Il Dipartimento del territorio

risanamento fonico delle strade cantonali e comunali nei Comuni di Canobbio, Comano, Cureglia, Massagno, Origlio, Porza, Savosa e Vezia

visto il progetto di risanamento fonico degli assi stradali cantonali e comunali del Luganese - Fase prioritaria (in seguito PRF), relativo ai Comuni di Agno, Bedano, Bioggio (Sezione di Bioggio), Cadempino, Canobbio, Capriasca (Sezioni di Lugaggia, Sala, Tesserete e Vaglio), Caslano, Collina d'Oro (Sezioni di Gentilino e Montagnola), Comano, Croglio, Cureglia, Grancia, Gravesano, Lamone, Lugano (Sezioni di Barbengo, Breganzona, Cadro, Castagnola, Davesco-Soragno, Gandria, Lugano, Pambio Noranco, Pazzallo, Pregassona, Sonvico e Viganello), Magliaso, Manno, Massagno, Melide, Mezzovico-Vira, Monteceneri (Sezioni di Bironico, Rivera e Sigrino), Monteggio, Muzzano, Origlio, Paradiso, Ponte Capriasca, Ponte Tresa, Porza, Pura, Savosa, Sorengo, Torricella-Taverne e Vezia (in seguito Comuni della fase prioritaria), pubblicato dal 4 ottobre 2018 al 6 novembre 2018 presso le cancellerie dei Comuni summenzionati e comprendente:

Estratto Piano P3.0 - IMPIANTI RISANATI E RELATIVE RICHIESTE DI FACILITAZIONI
(Comuni di Porza e Lugano - Sezioni di Lugano e Lugano-Pregassona)

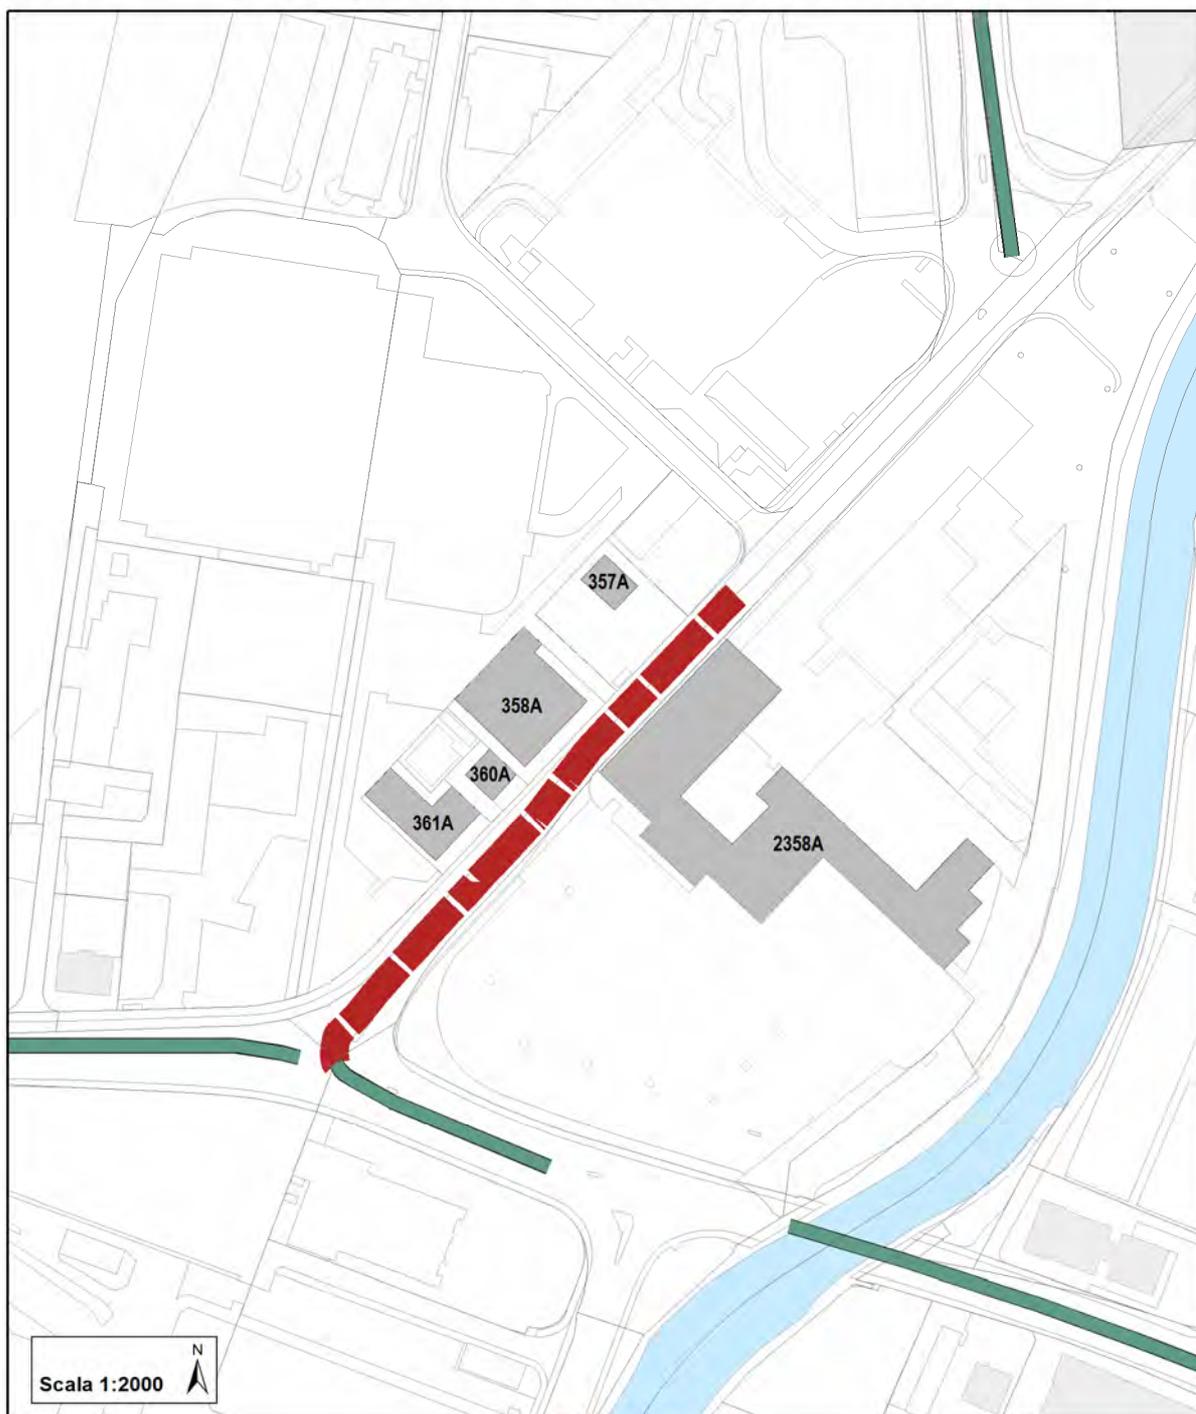
Negli atti pubblicati per consultazione, la tratta di via Sonvico (asse cantonale P402) che si estende tra l'incrocio di via Chiosso e l'incrocio di via alla Bozzoreda è stata erroneamente considerata nel PRF, nonostante sia parte integrante del progetto stradale "Sistemazione viaria via Ciani – via Sonvico (NQC)". Nel comparto dove attualmente si estende la tratta, il progetto prevede la realizzazione del nodo intermodale (AP 14), che comporterà la deviazione dell'asse cantonale. Analogamente alle altre tratte di via Sonvico che rientrano nel perimetro del progetto NQC (vedi cap. 5.1.4 della Relazione tecnica del Comune di Porza), anche questo segmento deve essere escluso dal PRF. Di conseguenza, gli atti del PRF pubblicato per consultazione del Comune di Porza sono modificati come agli allegati:

- "Estratti dei Piani delle immissioni P2.1 e P2.2 – Carico fonico diurno e notturno situazione 2036 prima del risanamento" dei Comuni di Porza e Lugano (allegato n. 3 alla presente decisione);
- "Estratti dei Piani delle immissioni P2.3 e P2.4 – Carico fonico diurno e notturno situazione 2036 prima del risanamento" dei Comuni di Porza e Lugano (allegato n. 4);
- "Estratto della Tabella delle immissioni foniche" annessa alla Relazione tecnica del Comune di Porza, con le modifiche dei livelli relativi agli edifici 354A, 357A, 358A, 360A e 361A interessati dalla rettifica (allegato n. 5);
- "Estratto del Piano P3.0 – Impianti risanati e relative richieste di facilitazioni" dei Comuni di Porza e Lugano (allegato n. 6).

**Tratta stradale supplementare il cui risanamento è deciso nell'ambito del progetto Sistemazione viaria Via Ciani-Via Sonvico (NQC)**

Estratto Piano P2.3 - CARICO FONICO DIURNO SITUAZIONE 2036 dopo il risanamento (Comune di Canobbio)

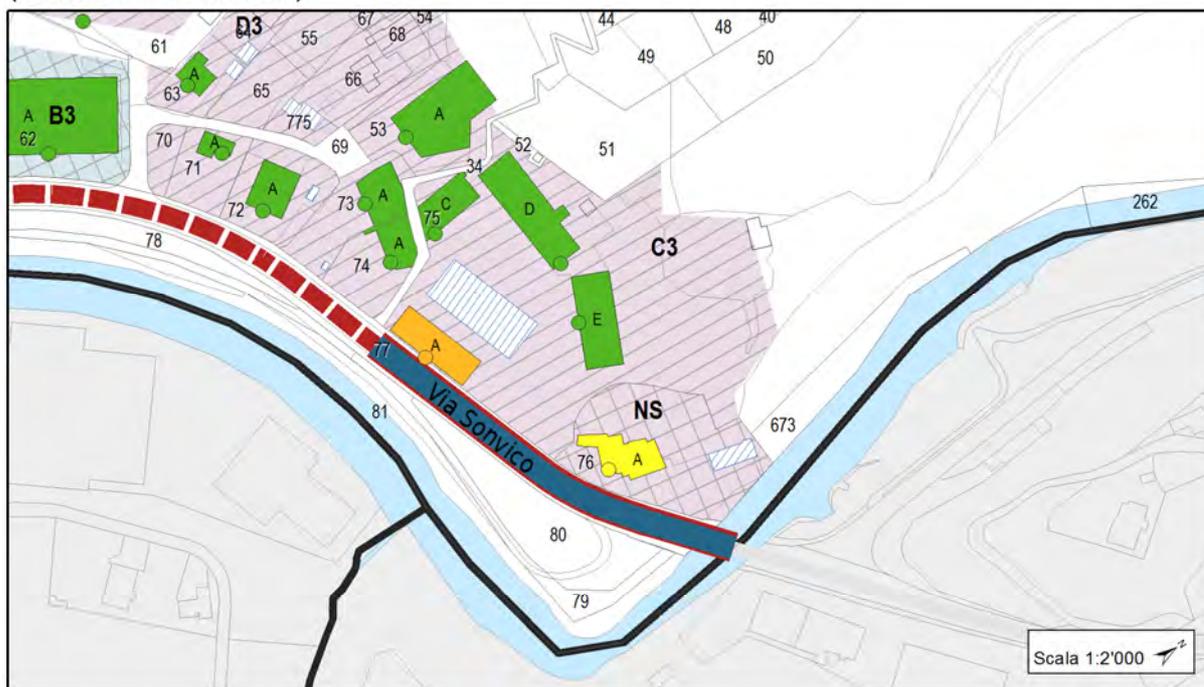
Nel caso specifico, per il Comune di Canobbio, la decisione del DT comporta l'estensione della posa di asfalto fonoassorbente anche sulla breve tratta dell'asse cantonale P402 (via Sonvico) che dal limite del perimetro del progetto stradale "Sistemazione viaria via Ciani – via Sonvico (NQC)" si estende fino al confine con Davesco-Soragno. Gli atti del PRF pubblicato per consultazione del Comune di Canobbio sono pertanto modificati come agli allegati:

- "Estratti dei Piani delle immissioni P2.3 e P2.4 – Carico fonico diurno e notturno situazione 2036 dopo il risanamento" (allegato n. 8 alla presente decisione);
- "Estratto della Tabella delle immissioni foniche" annessa alla Relazione tecnica, con le modifiche dei livelli relativi agli edifici 75A e 76A interessati dalla rettifica (allegato n. 9);
- "Estratto del Piano P3.0a – Impianti risanati e relative richieste di facilitazioni" (allegato n. 10).

**Tratta supplementare di asfalto fonoassorbente SDA4-12 (asse cantonale P402)**
